710 - INSP
 ISO/IEC 17020
 Origineel verslag

Verkoop [Afd 8.4.2]

Verslagnummer:
 22/08072025/49107/54631/2

Inspectie adres: Koning Leopoldlaan 112, 3920 Lommel (België)
 Type: Verkoop [Afd 8.4.2]

Elektrisch bord

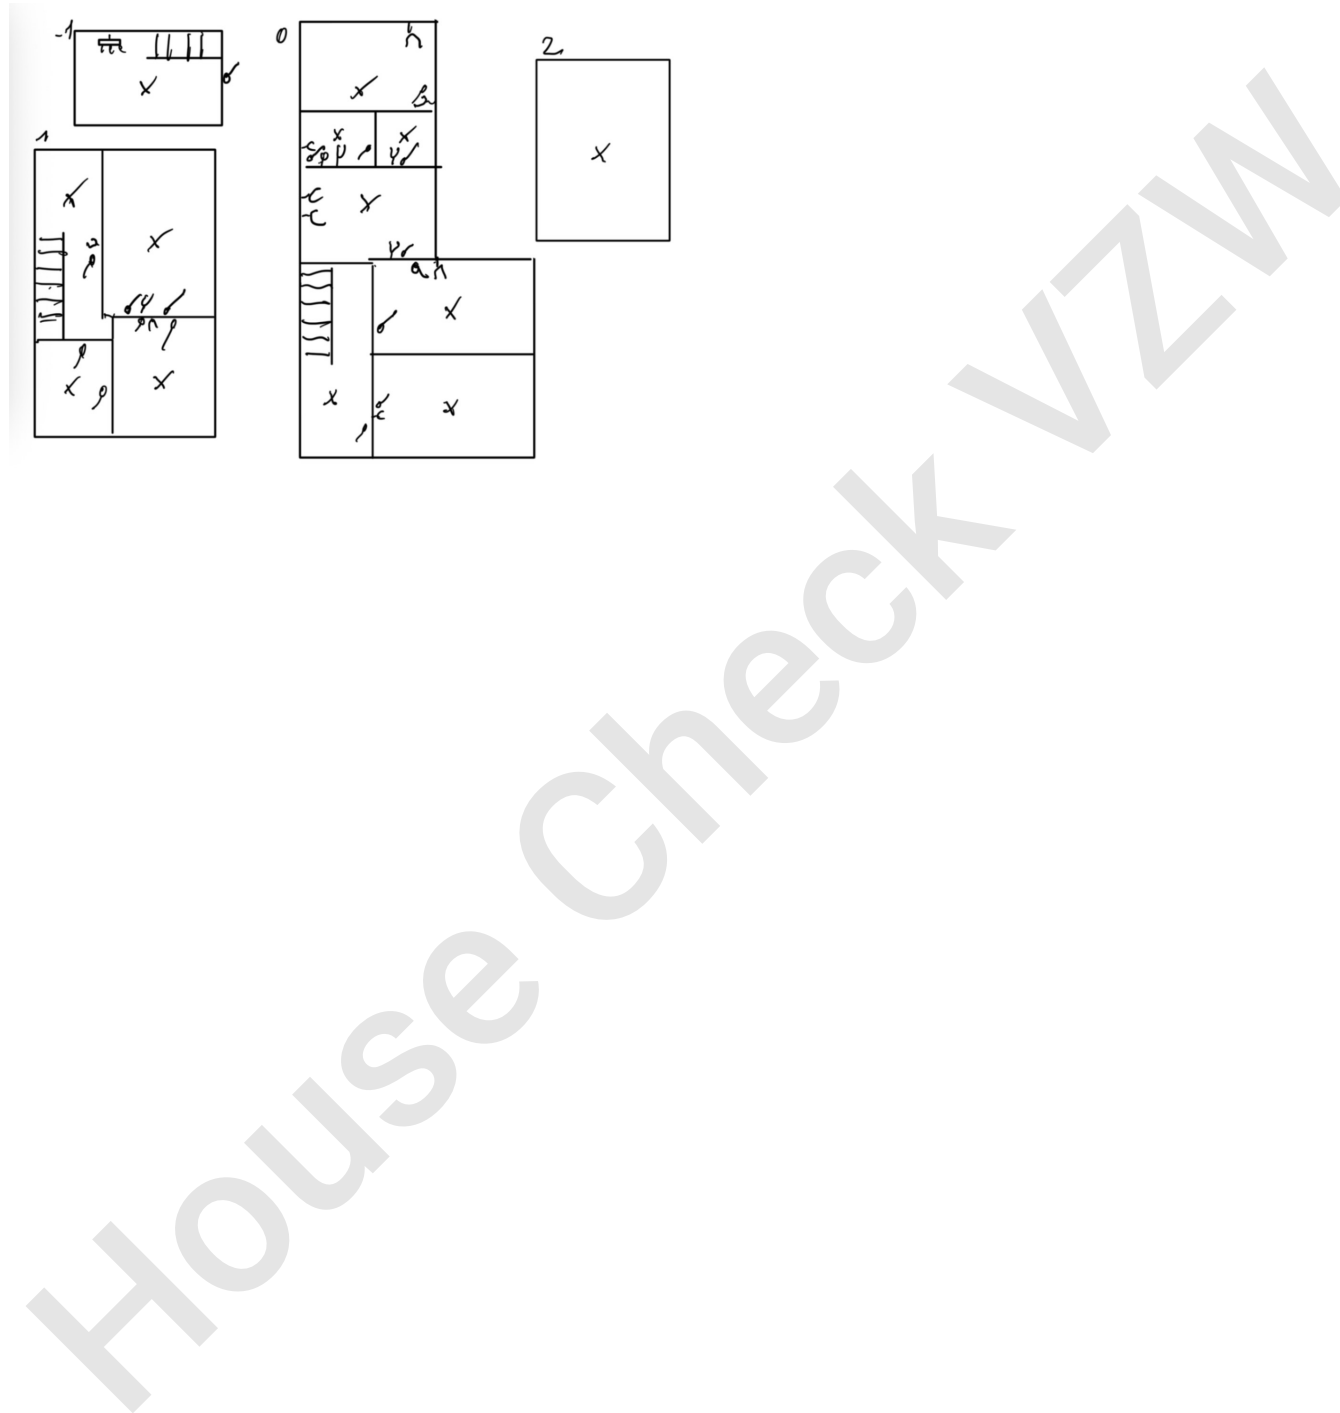
- De spreidingsweerstand moet onder de 30ohm gebracht worden. Indien dit niet mogelijk is, en het is niet groter dan 100ohm, moet het elektrisch bord voorzien worden van differentiële met hoge gevoeligheid die de hoofddifferentieel aanvullen. - oAfd 4.2.4.3

- Het eendraadsschema en situatieplan zijn niet aanwezig. - oAfd 3.1.2.1
 - De installatie is niet aangevuld met een differentieelstroombeschermingsinrichting met hoge of zeer hoge gevoeligheid, - oAfd 4.2.4.3

- Extra opmerking: Staat niet als bijkomende
- De elektrische installatie is niet verwezenlijkt met elektrisch materiaal volgens en naar de regels van goed vakmanschap. - Afd 1.4.1; Afd 1.4.2; Afd 5.2.6

- Er is elektrisch materiaal aanwezig in een/meerdere volumes van de badkamer/douche. - Afd 7.1.4; Afd 7.1.5
 - Een of meerdere stopcontacten zijn niet van kinderbeveiliging voorzien. - oAfd 4.2.2.3.b; Afd 8.2.1; Afd 8.2.2

- De isolatieweerstand van de installatie is onvoldoende. - oAfd 6.4.5.1
